EZP.26.232.3.2022.PZ

Dotyczy postępowania o udzielenie zamówienia publicznego pn. **Wykonanie projektu i modernizacji systemu monitoringu wizyjnego CCTV wraz z dostawą i montażem urządzeń dla Państwowego Instytutu Geologicznego – Państwowego Instytut Badawczego**, oznaczenie sprawy: EZP.26.232.2022

MODYFIKACJA I ZMIANA TREŚCI SPECYFIKACJI WARUNKÓW ZAMÓWIENIA (SWZ)

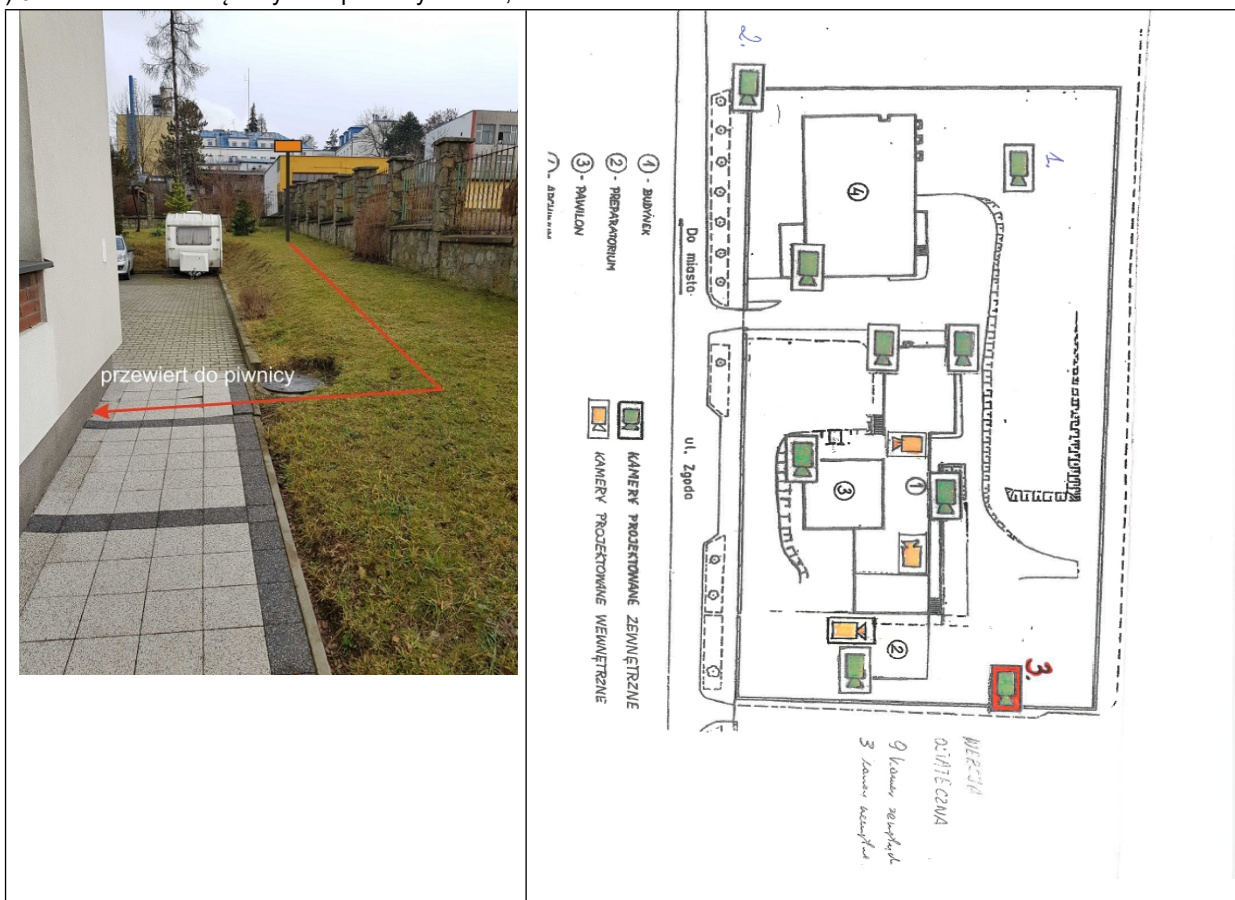
1. Proszę o określenie parametrów kamery szerokokątnej
2. W którym miejscu obiektu Inwestor planuje zabudowę rejestratora (serwerownia czy recepcja)?
3. Czy między budynkiem nr 4 a budynkiem głównym jest istniejące połączenie LAN, które można wykorzystać do budowy sieci CCTV? Jeśli brak jest takiego połączenia to jak należy wykonać taką sieć (radiowo, światłowodowo)?
4. Czy Inwestor dopuszcza montaż dodatkowych kamer na elewacji budynku celem likwidacji martwych stref, kosztem budowy nowych słupów kamerowych?

- Ad. 4) Tak, dopuszczamy możliwość montażu dodatkowych kamer na elewacji, ale tylko w przypadku budynku nr 4 tj. budynku Archiwum (dot. kamer 1 i 2 – numeracja niebieskim kolorem na załączonym skanie). Natomiast w przypadku kamery nr 3 (zaznaczona czerwonym kolorem na skanie), znajdującej się w pobliżu budynku nr 2 tj. Preparatorium, powinna być ona umieszczona na słupie kamerowym (kamera szerokokątna), gdyż przeniesienie jej na elewację budynku spowoduje znaczne ograniczenie pola widzenia. Główną przeszkodą jest występujące w tym miejscu zadaszenie wejścia do budynku.

Zdjęcie nr 3: Budynek Muzeum - miejsce planowanego wejścia instalacji do budynku Muzeum (widok z wewnątrz)

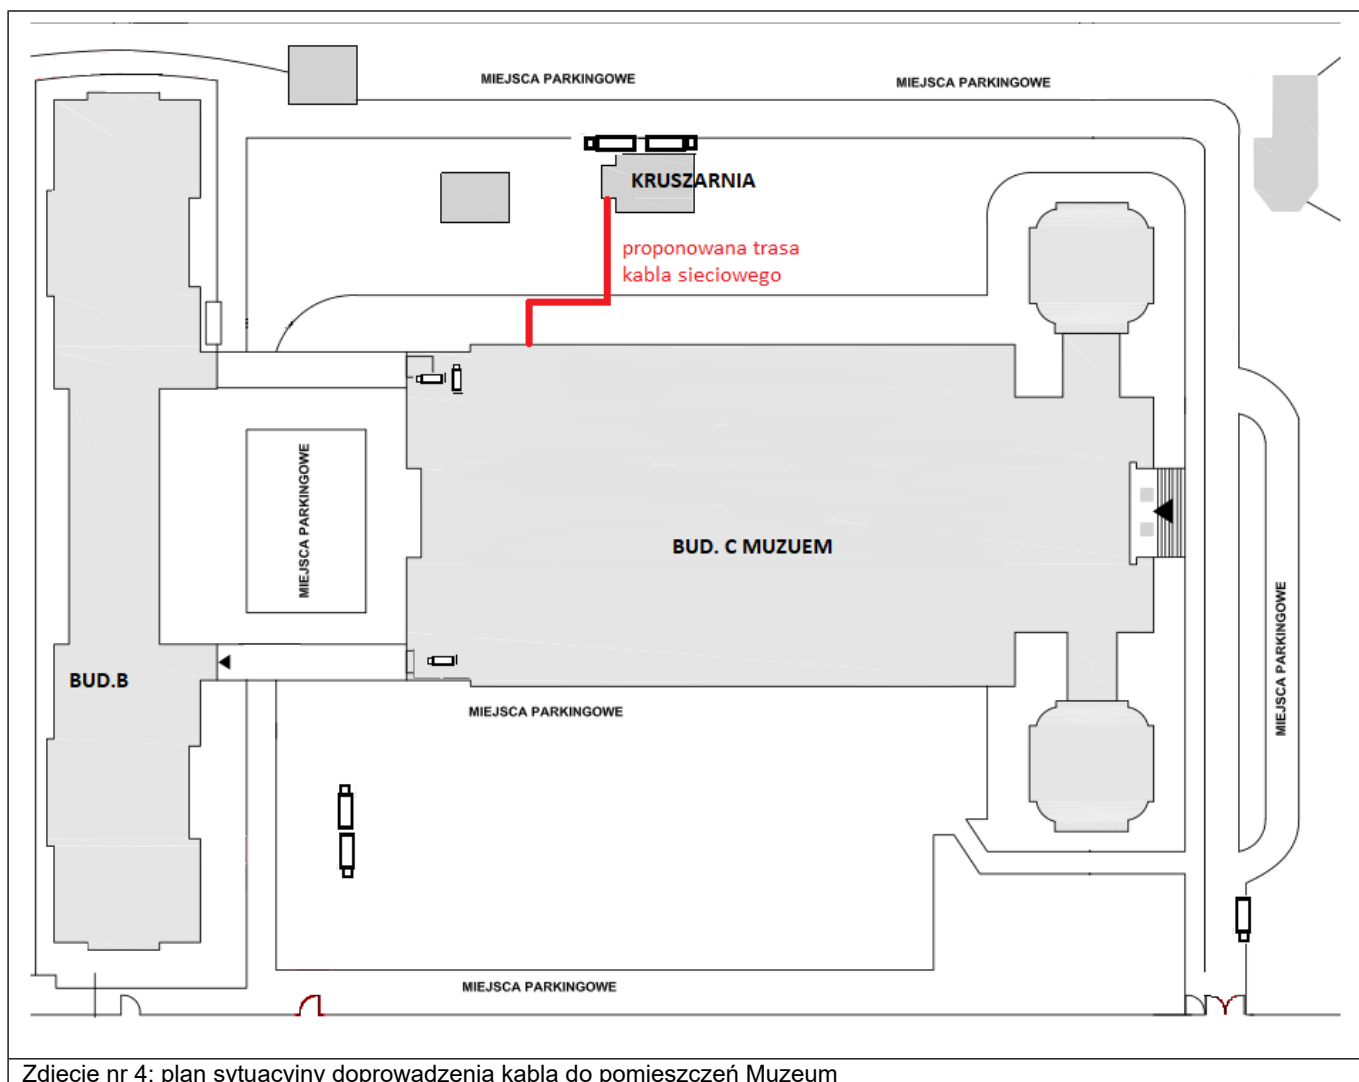
Ponadto Zamawiający wyjaśnia, że w trakcie wizji lokalnej Wykonawcy mogli uzyskać niepełne informacje dotyczące podłączenia kamer do sieci zamontowanej w budynku kruszarni. W związku z tym Zamawiający dokonuje sprostowania informacji przekazanych w trakcie wizji lokalnej.

Budynek kruszarni nie jest wyposażony w sieć internetową, do której można podłączyć planowane dwie kamery. Konieczne jest doprowadzenie sieci z budynku muzeum, bezpośrednio z pomieszczenia krosowni.

Konieczny będzie przekop (łącznie około 25 metrów), również przez chodnik i ułożenie kabla. Ponadto, Wykonawca musi wykonać przewiert głębokości około 40cm przez betonową ścianę/ramę okienną oraz ułożyć instalację wewnątrz budynku wykorzystując listwy elektroinstalacyjne. Łączna długość instalacji z pomieszczenia krosowni do budynku kruszarni to około 50-60 metrów. Przedmiot zamówienia należy wykonać zgodnie z obowiązującymi w jego zakresie normami branżowymi i przepisami prawa, w szczególności ustawy Prawo budowlane, Rozporządzeniem Ministra Infrastruktury z dnia 12 kwietnia 2002 r. w sprawie warunków technicznych, jakim powinny odpowiadać budynki i ich usytuowanie (Dz.U.2022.1225).
